Европейская экономическая комиссия**Комитет по внутреннему транспорту****Всемирный форум для согласования правил
в области транспортных средств****Рабочая группа по вопросам освещения
и световой сигнализации****Шестьдесят девятая сессия**

Правила № 10 (электромагнитная совместимость)**Предложение по поправкам серии 05
к Правилам № 10 (электромагнитная
совместимость)****Представлено Международной организацией
предприятий автомобильной промышленности***

Рис. 1

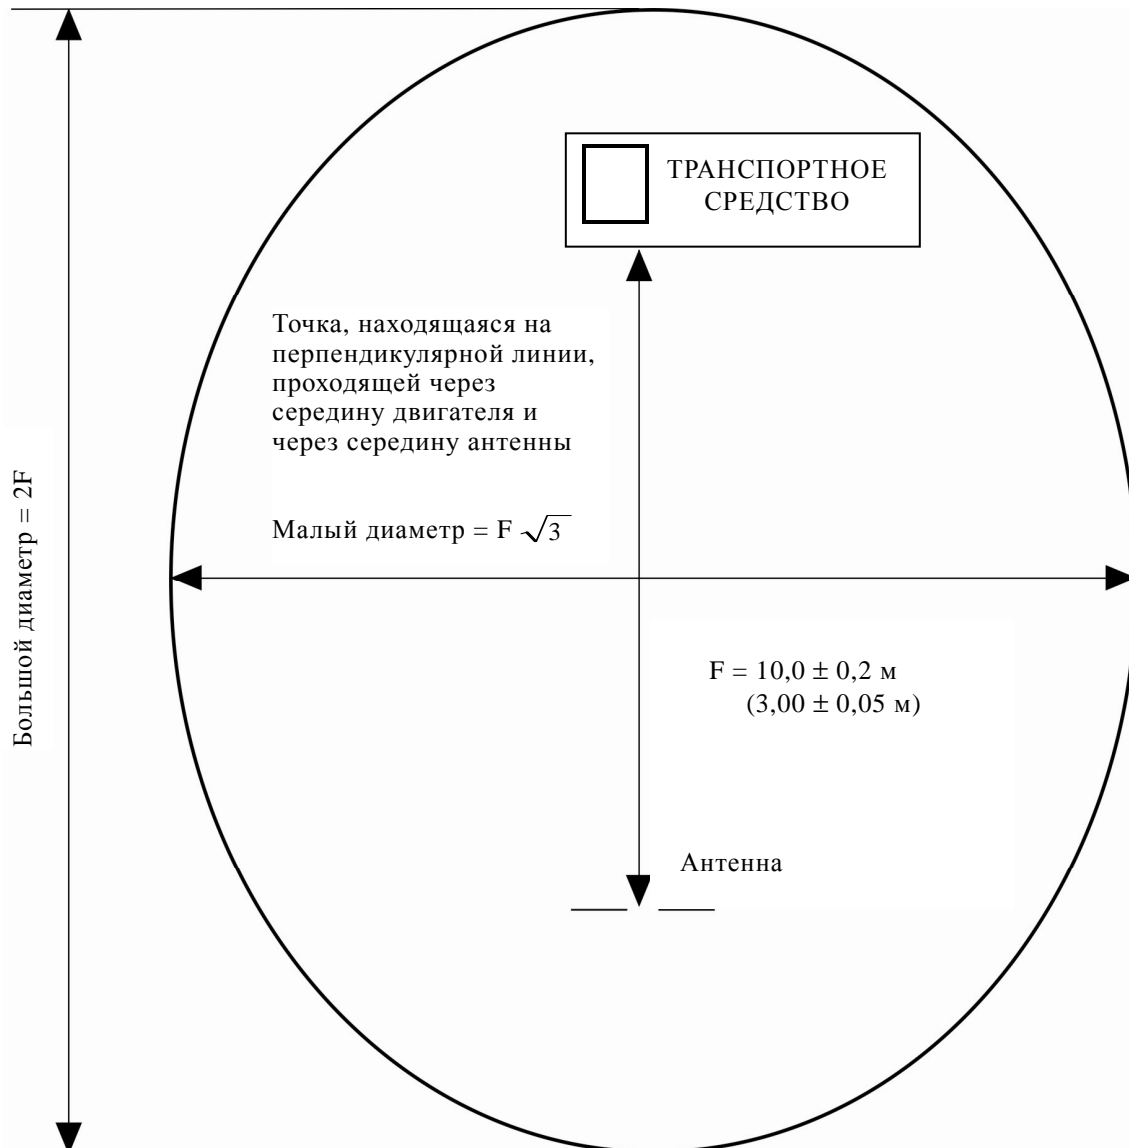
Приложение 4, добавление, изменить следующим образом:

Рис. 4
Транспортное средство в конфигурации "режим зарядки ПЭАС
с подключением к электросети"

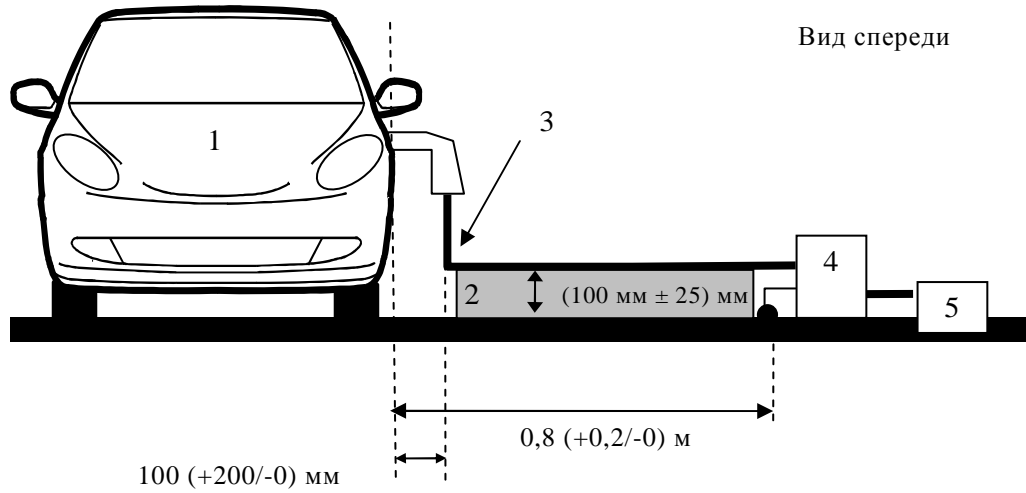
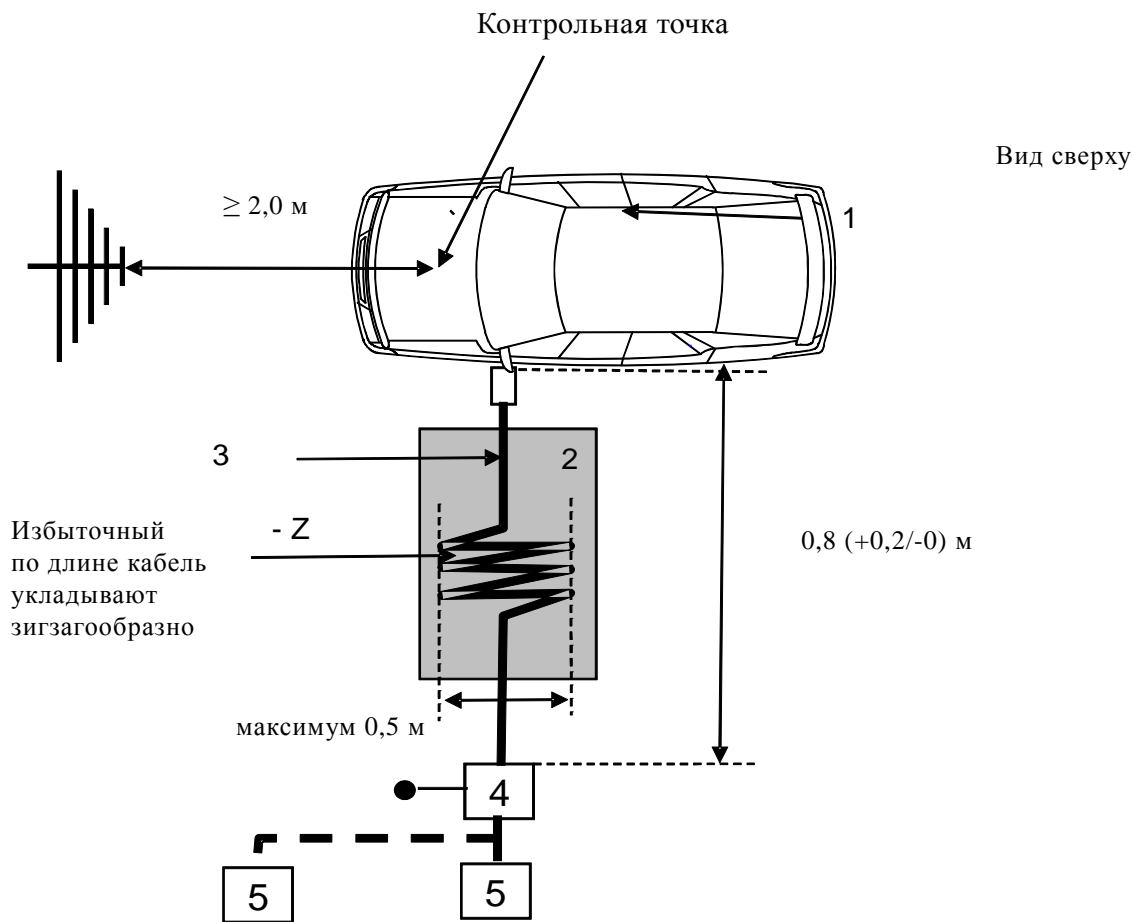
Приложение 6, добавление изменить следующим образом:

Рис. 1
Транспортное средство в конфигурации "режим зарядки ПЭАС с подключением к электросети"

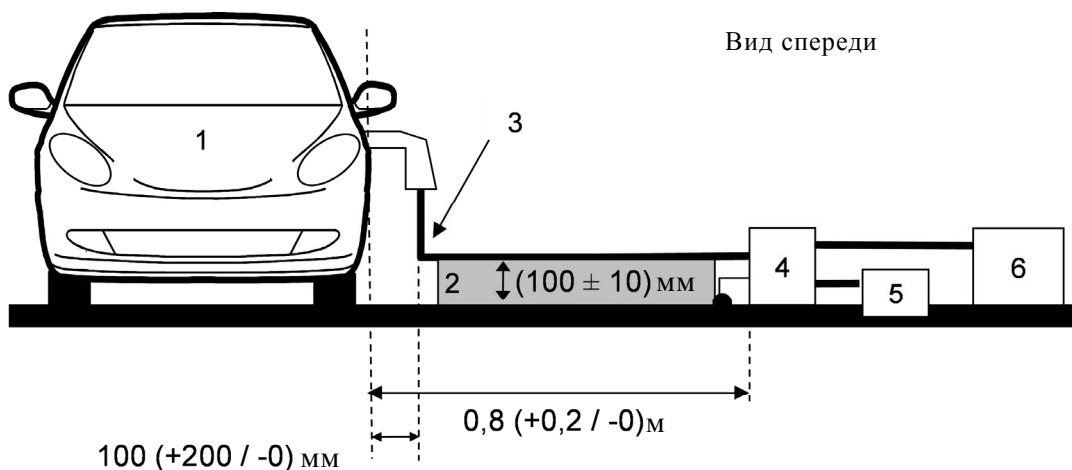
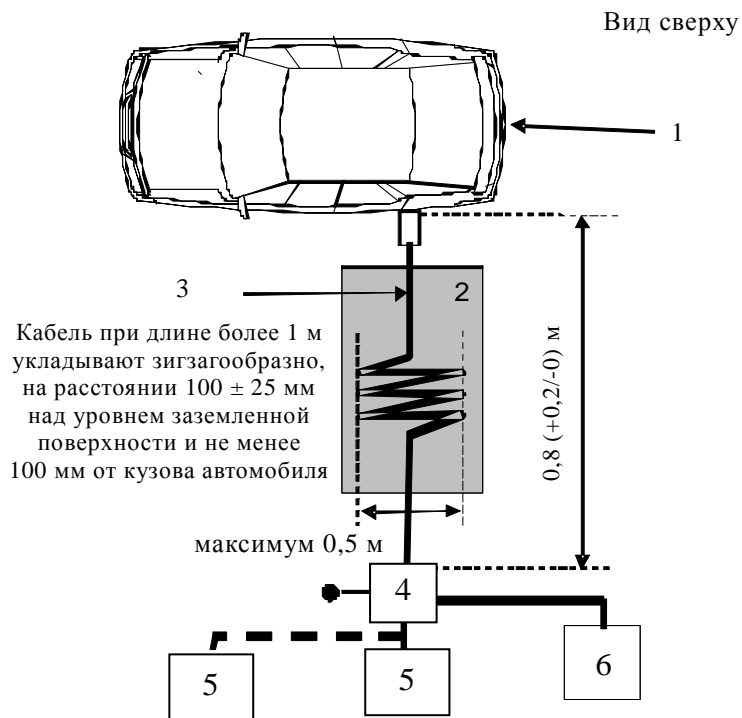
- 3.3 Испытательная схема кабельного соединения транспортного средства в конфигурации "режим зарядки ПЭАС с подключением к электросети" показана на рис. 1 добавления 1 к настоящему приложению.
- 3.4 ~~Измерения проводят с помощью спектроанализатора или сканирующего приемника. Подлежащие учету параметры определены, соответственно, в предписаниях 4.4.1 (таблица 1) и 4.4.2 (таблица 2) стандарта CISPR 25 (второе издание 2002 года и исправление 2004 года).~~

Приложение 13, добавление 1 изменить следующим образом:

Рис. 1
Транспортное средство в конфигурации "режим зарядки ПЭАС с подключением к электросети"

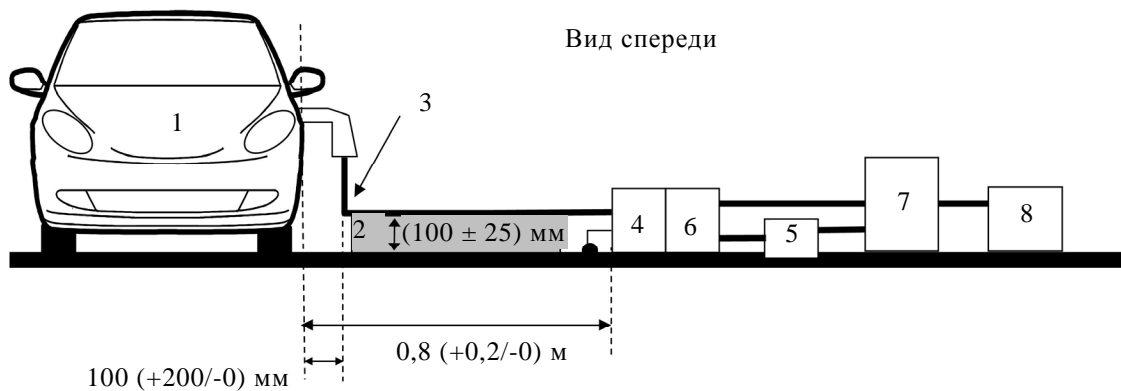
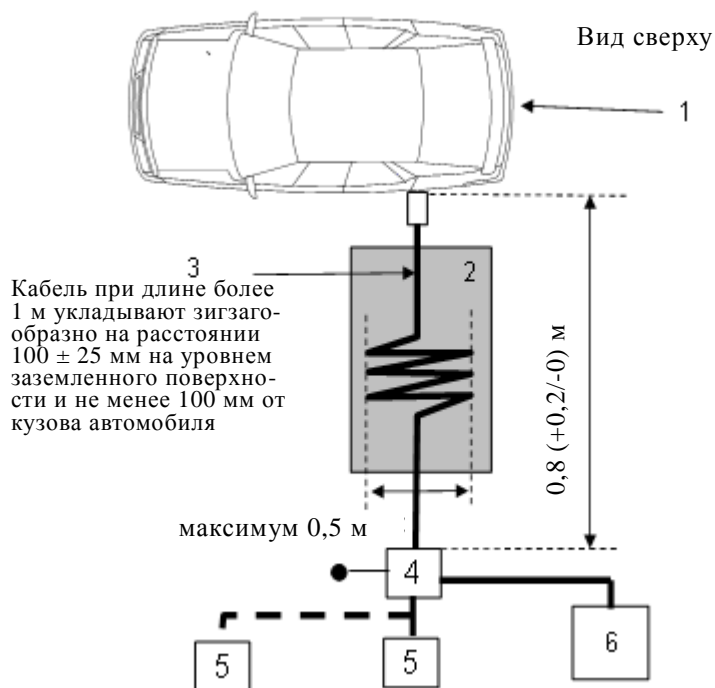
Приложение 14, добавление 1 изменить следующим образом:

Рис. 2
Альтернативный метод измерения для транспортного средства в конфигурации "режим зарядки ПЭАС с подключением к электросети"

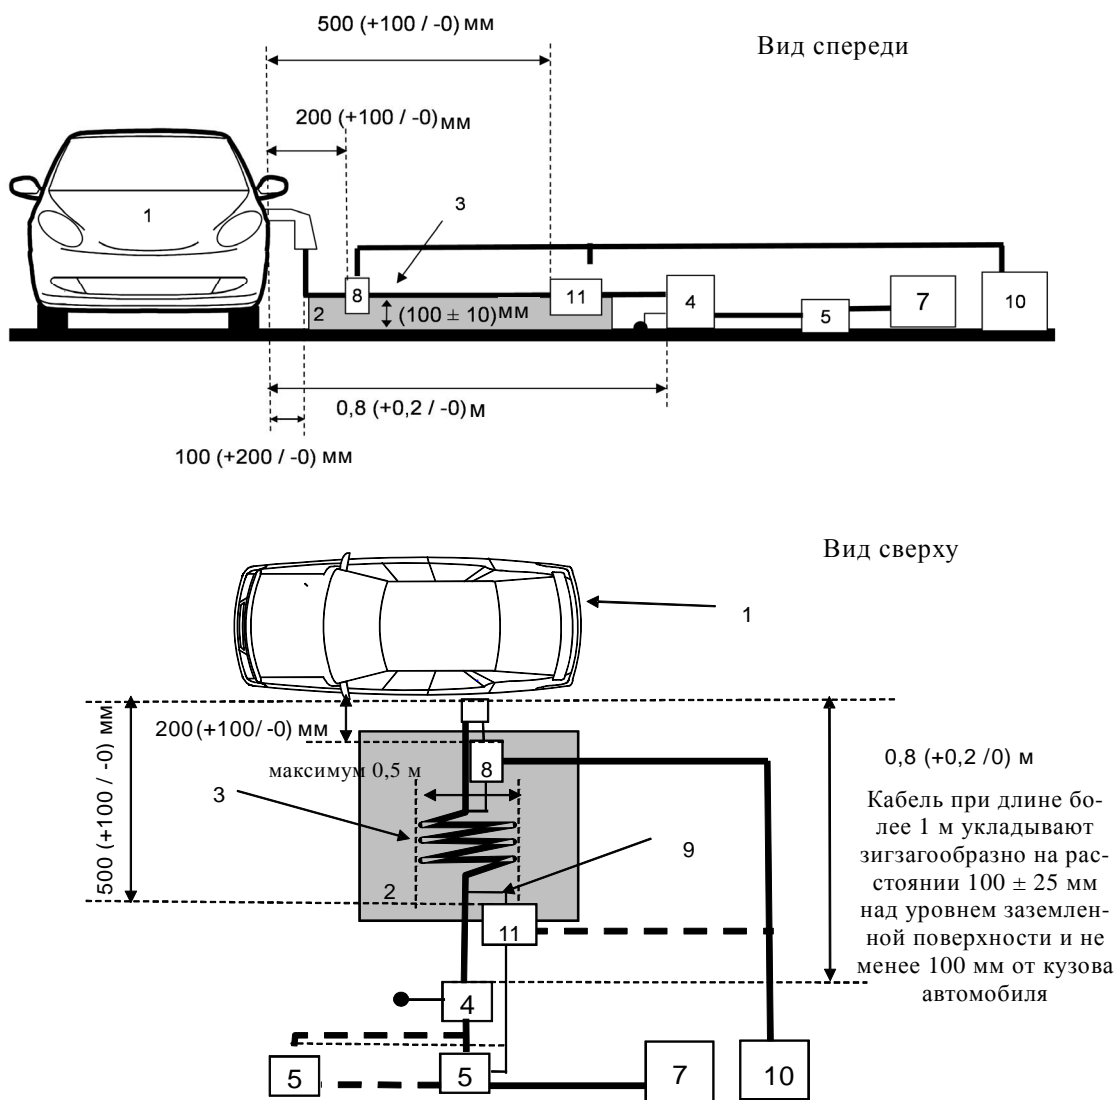
Если невозможно гарантировать функциональность транспортного средства в связи с установлением СС, то применяют альтернативный метод, описанный в CISPR 22 (в соответствии с рис. 2a–2d настоящего приложения).
